Carte de GMVA utilisées pour la plannification du SCoT-Localisation de la parcelle AE0021 - Arzon

Anomalie: classification erronée de la géomorphologie du terrain

Localisation de la parcelle AE0021

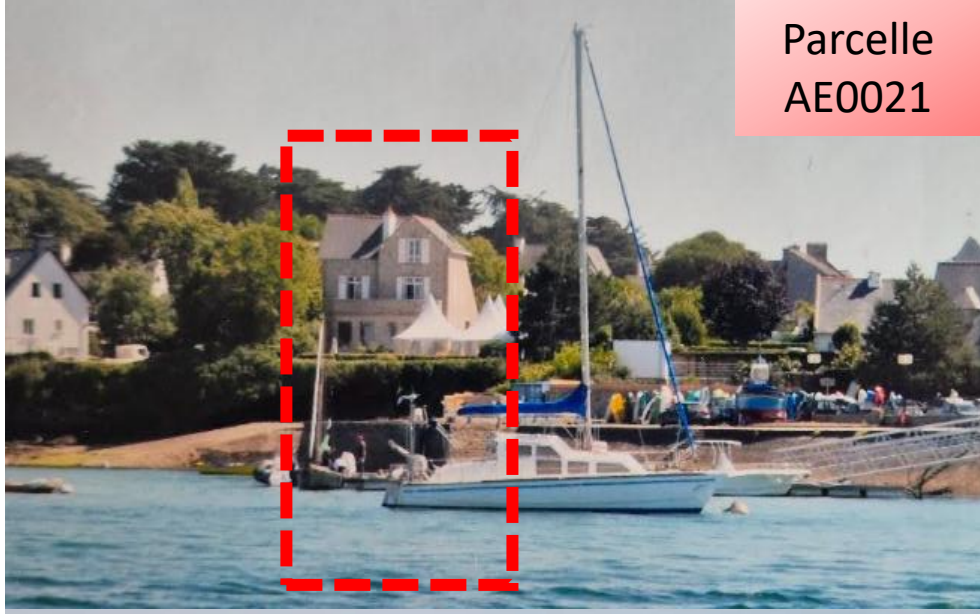
La zone du port, le perré, et la cale de mise à l'eau devant la parcelle protègent ce secteur qui n'a subi aucune érosion notable depuis 1950.
ISL pour sa projection a oublié le terre-plein et la cale de mise à l'eau devant la parcelle AE0021 et l'a laissé comme zone érodable et non comme zone submersible

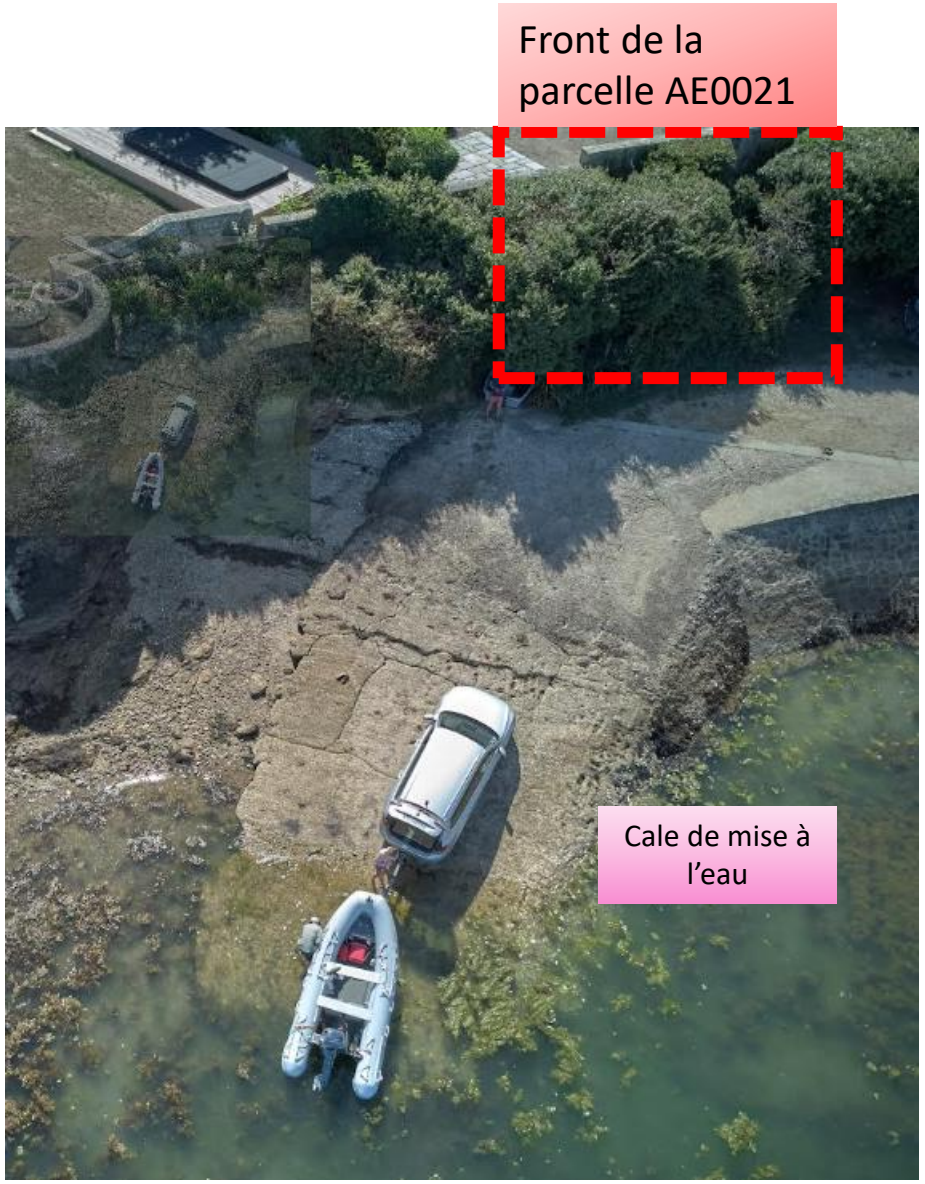
La parcelle AE0021 est positionée sur de la roche dure et est protégée par les infrastructures portuaires, notamment le perré et la petite cale de mise à l'eau

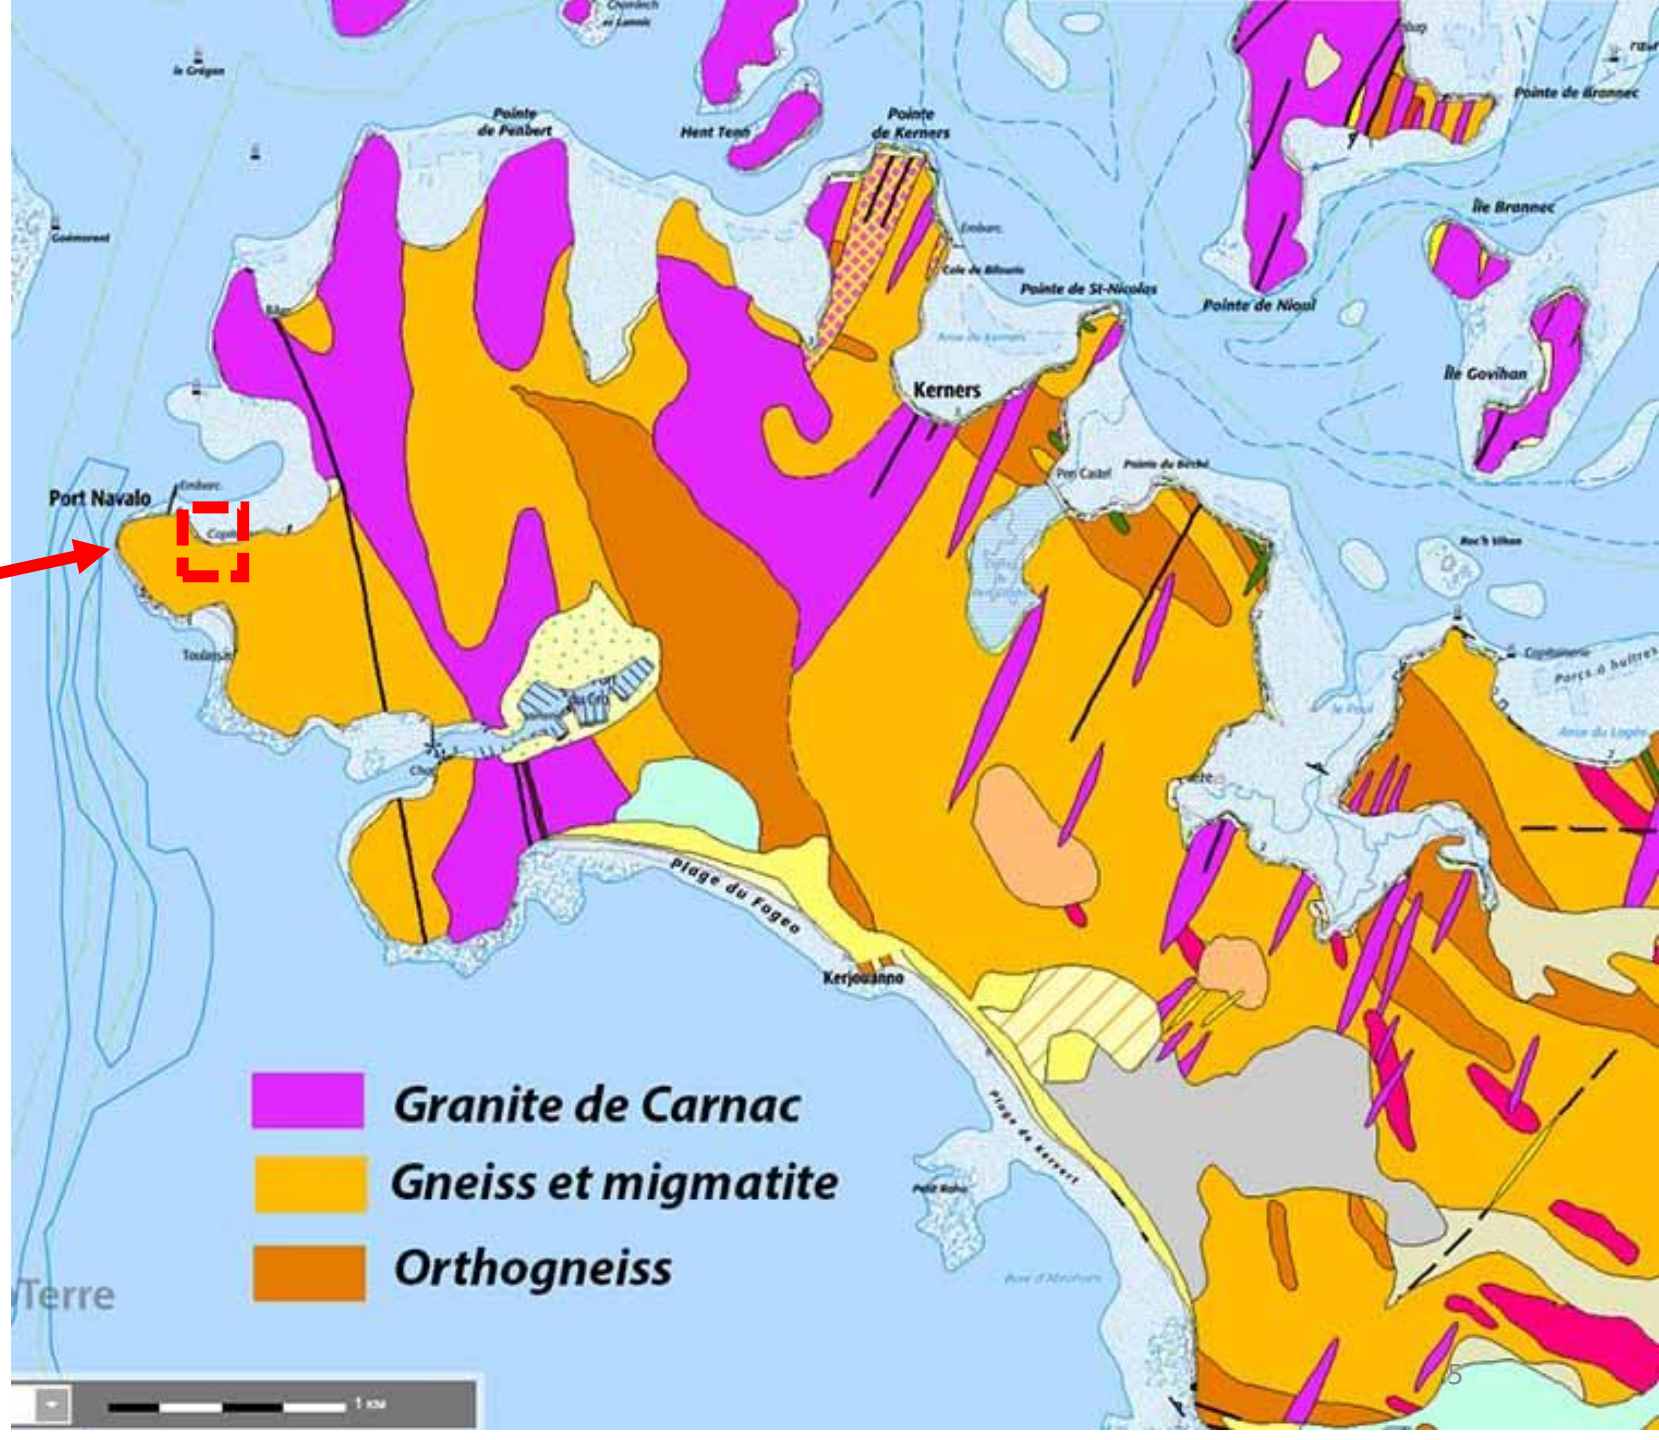
Le recul du trait de côte calculé par GMVA au niveau de la parcelle AE0021 (22m à 30 ans et 36m à 100 ans) est basé sur une moyenne du taux d'érosion départemental qui ne tient pas compte de la spécificité de la roche sur laquelle la zone de la pointe du phare et entrée du port se trouvent à savoir de la roche dure migmatite.

La projection de GMVA devant la parcelle AE0021 laisse à penser qu'elle a été faite sur une base de terrain à base de roche friable ce qui est une erreur de classification majeure.

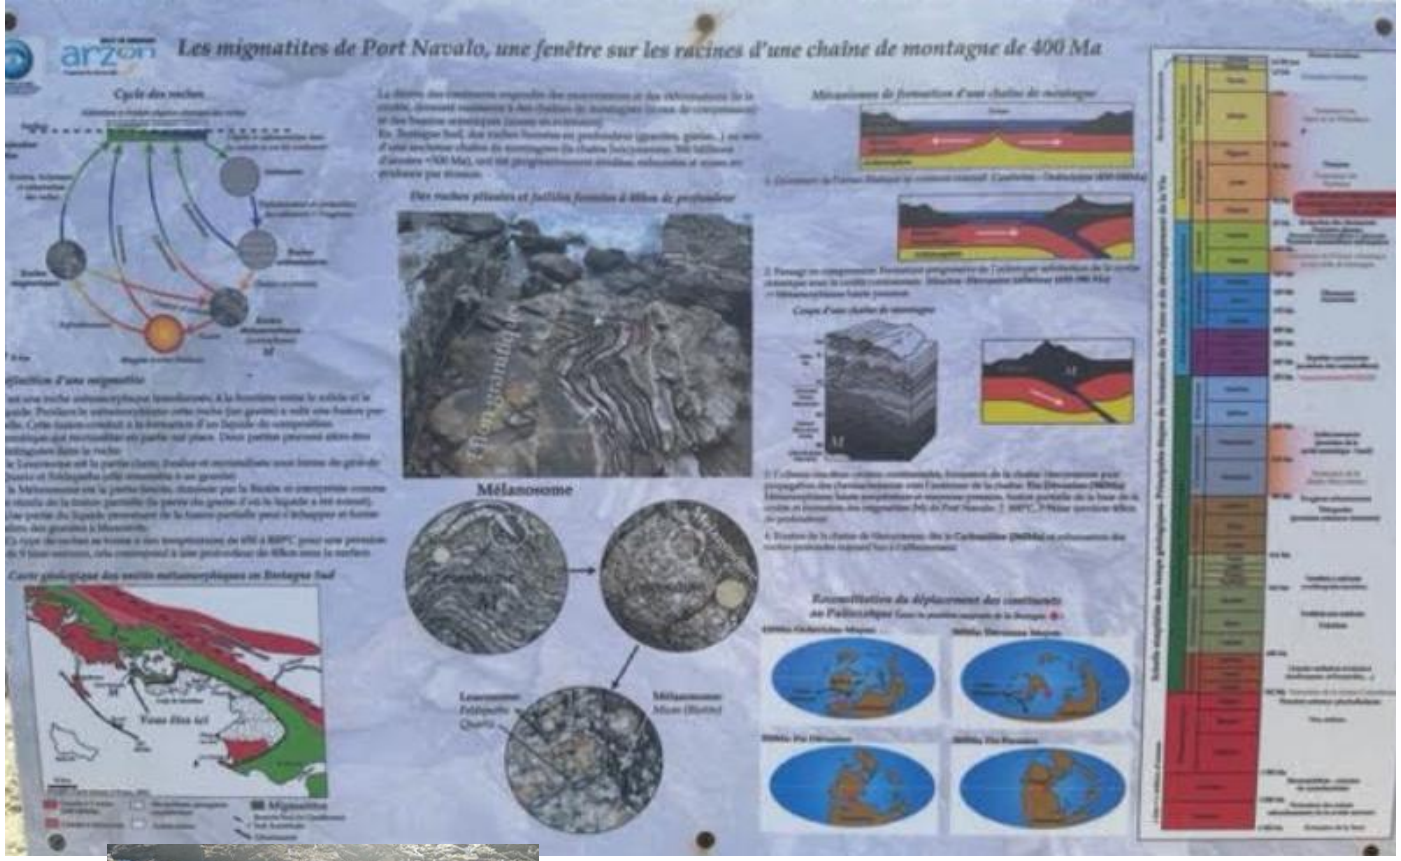
Comme l’indiquent ces photos et information communiquées par ‘Golfe du Morbihan’ la zone de la pointe du phare / entrée du port se trouvent sur de la roche dure migmatite.

La projection de GMVA avec 22m de recul du trait de côte soit en moyenne +70cm/an laisse à penser qu’elle a été faite sur une base de terrain à base de roche friable ce qui est une erreur de classification majeure.

La maison d’habitation se situe à près de 6m d’haut par rapport au trait de côté actuel et à une distance de 31m.
L’infrastructure portuaire n’a pas été prise en compte par GMVA!

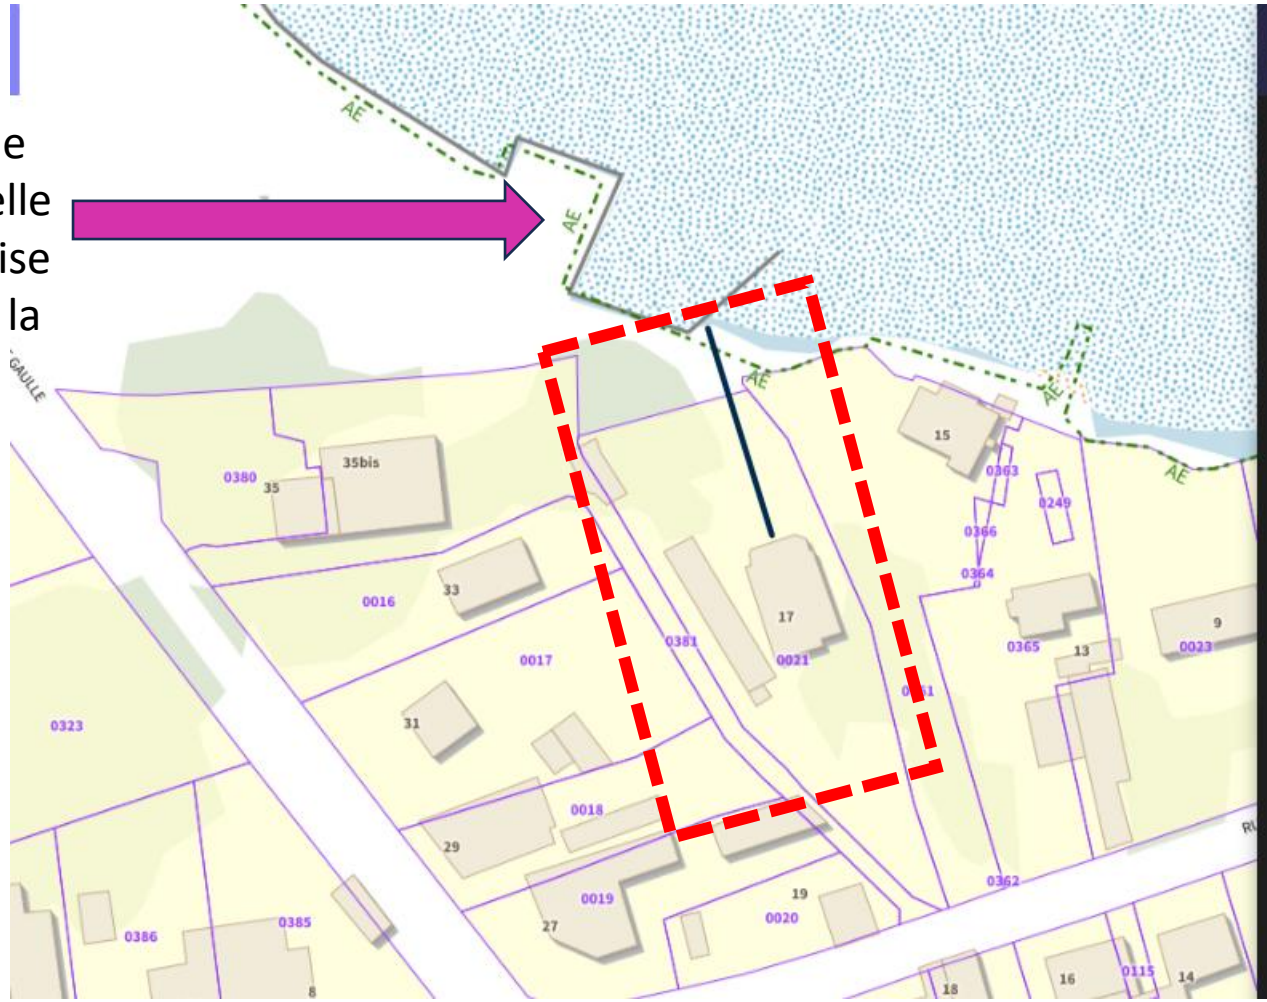
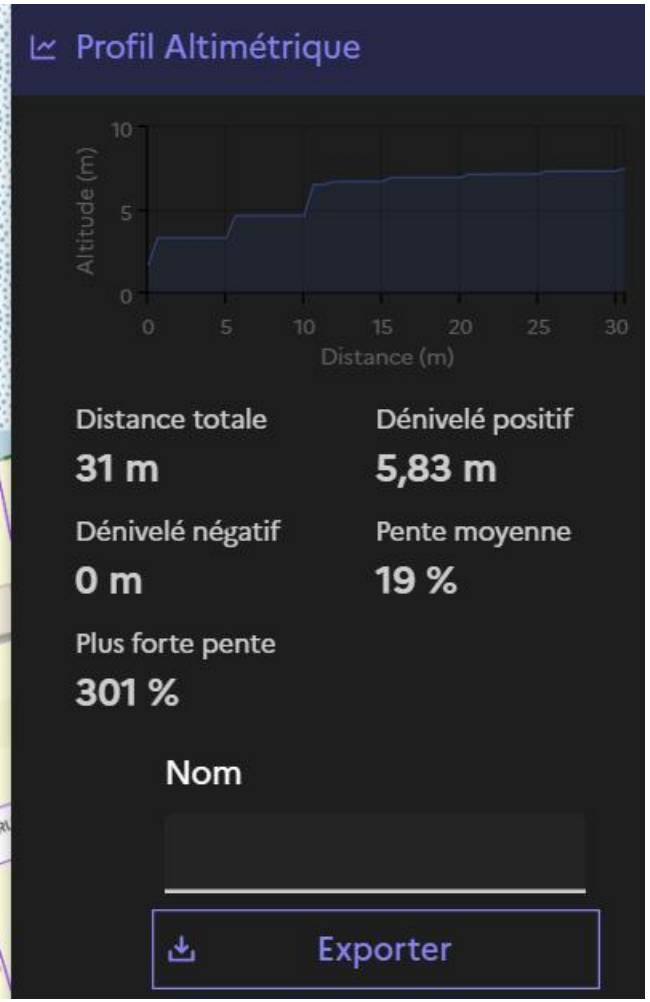
La cale protège le front de la parcelle et n’a pas été prise en compte dans la projection!

Positionnement de la projection de GMVA Vs l'indicateur national de l'érosion publié en 2026 par le Céréma

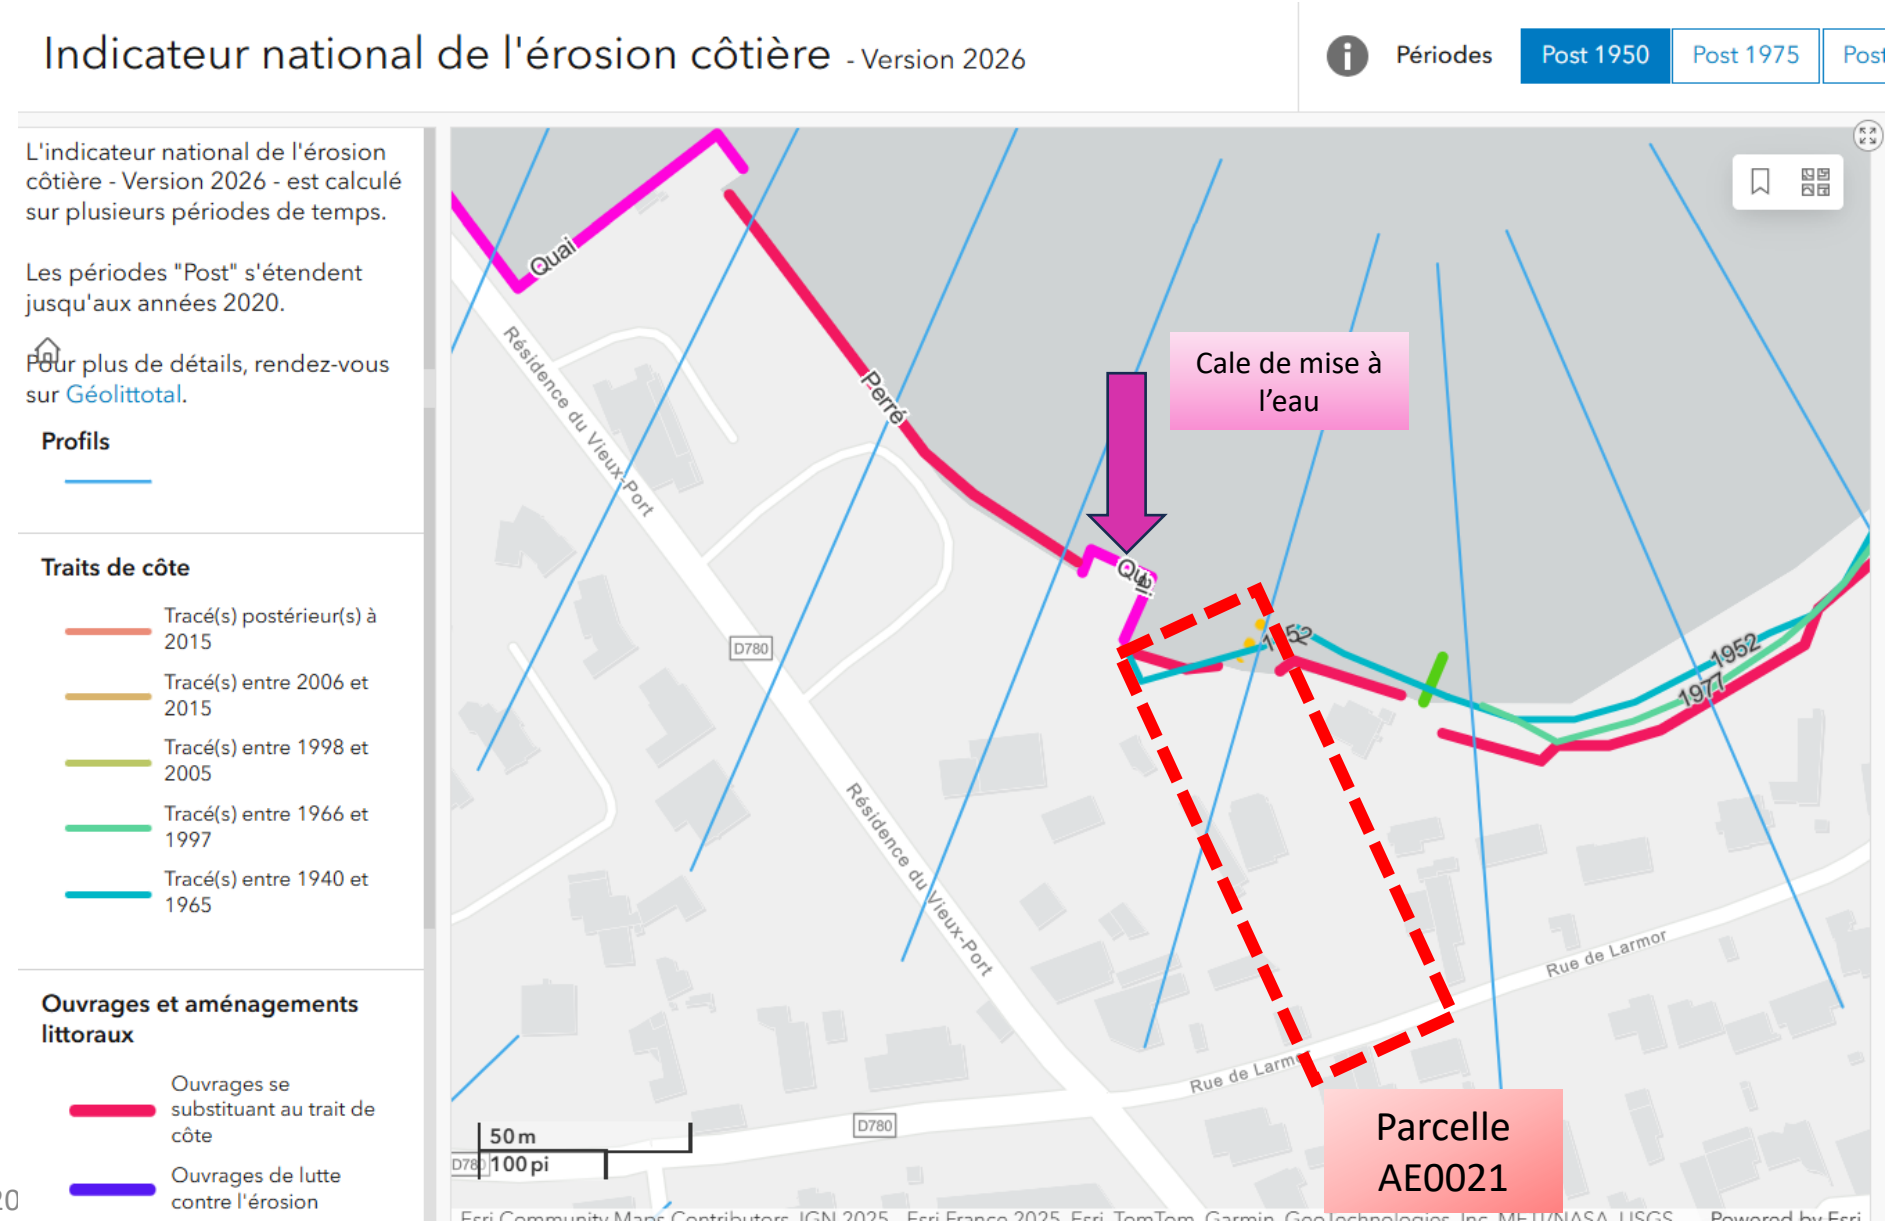
Le front de mer de la parcelle AE0021 est protégé par une infrastructure portuaire et notamment une cale de mise à l'eau qui n'a subi aucune érosion.
